PRÉFET DE LA HAUTE-VIENNE

Rapport d'inspection du site minier uranifère de Puy de l'Age

Inspection du 20 octobre 2010

Annexe 1 : parements de la mine à ciel ouvert

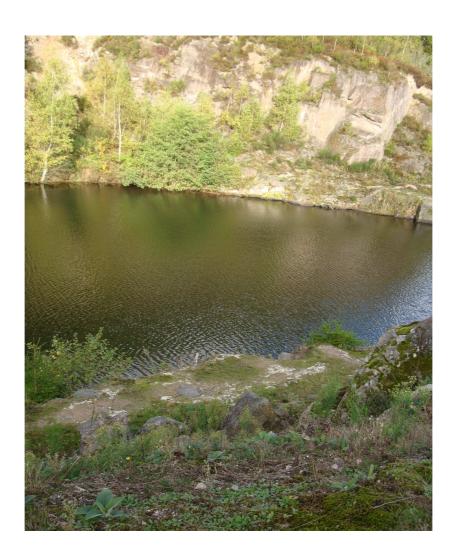
Les parements se présentent sous forme de falaise entrainant un risque de chute, notamment au niveau du parement ouest qui est très abrupte (cf. photos en annexe 1);

Ainsi, certaines zones présentant un risque de chute sont toujours accessibles. De plus, aucune clôture ne permet de prévenir le risque de noyade en dehors de la clôture barbelé du site (cf. photos en annexe 2), qui est très insuffisante au regard de ce qui est attendu d'une clôture de mise en sécurité sur une mine à ciel ouvert non remblayée.

Il est demandé à AREVA NC - avant le 31 juillet 2011 - de mettre en place une clôture permettant d'empêcher efficacement l'accès à toutes les zones dangereuses du site, en prenant en compte le risque de noyade et de chute.
